改善箇所説明図

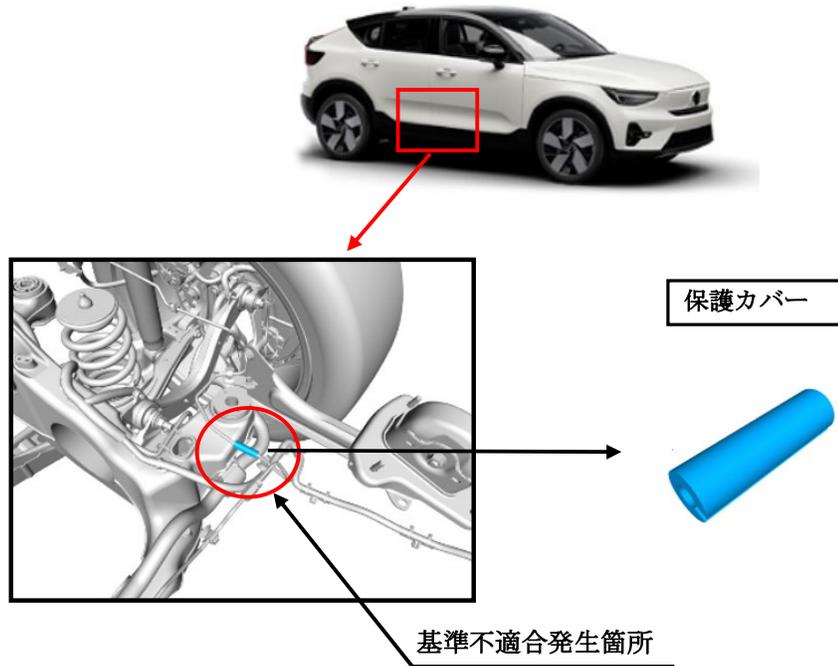
車両ハーネスカバーにおいて、配線設計が不適切なため、左リアブレーキパイプとのクリアランスが不十分な状態で組付けられている。そのため、走行中の振動等により、車両ハーネスカバーとブレーキパイプが接触してブレーキパイプに施している錆止め塗料が摩擦により剥離することがある。そのまま使用を続けると、ブレーキパイプが腐食してブレーキフルードが漏れることにより、制動力が低下し警告灯が点灯するおそれがある。

全車両、左リアブレーキパイプが車両ハーネスと接触する可能性のある部分に保護カバーを取り付ける。

運転者席側ドアアヒンジ取り付けボルト（上側）の頭に白ペンを塗布する。
